| <h2 style="margin: 0;">工程変更連絡書</h2> <h3 style="margin: 0;">Process Change Notice</h3>  |   |                               |   |  |  |     |    |                             |    | ヒロセ電機株式会社<br>東莞工場 品質管理課<br>Dongguan Factory, Quality control section,<br>Hirose Electric Co., Ltd.   |  |    |    |                |    |    |    |  |  |
|  |   |                               |   | 0110-0317-2-74代表   |  |     |    | HR10A-7R-6PB(74)代表          |    |  |  |    |    |                |    |    |    |  |  |
| Content of change / 変更内容   | 変更1   | 区分<br>Type                    | 新しい絶縁ケース118298-0-11代替絶縁ケース019227-0-58 / New insulation case 118298-0-11 alternative insulation case 019227-0-58 |  |  |     |    |                             |    | 理由<br>Reason   | 品質安定の為です / Stability of quality  |    |    |                |    |    |    |  |  |

## Insulation Case Modified Structure Comparison

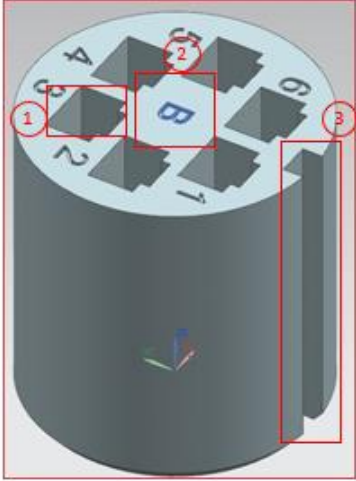
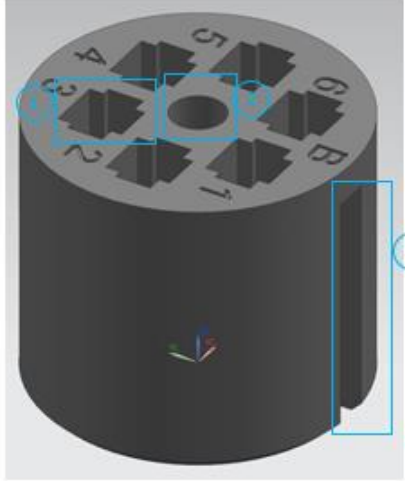
| Project   | Before the change   | After the change   |
|---|---|--|
| <p>Purpose of the change</p> <ul style="list-style-type: none"> <li>Location (1): To prevent reverse insertion in the terminal direction.</li> <li>Location (2): Thinning (equalization) of thick sections is attempted to prevent warping and distortion of insulating seats.</li> <li>Location (3): Insulation seat prevents insertion in reverse.</li> </ul> |   |  |
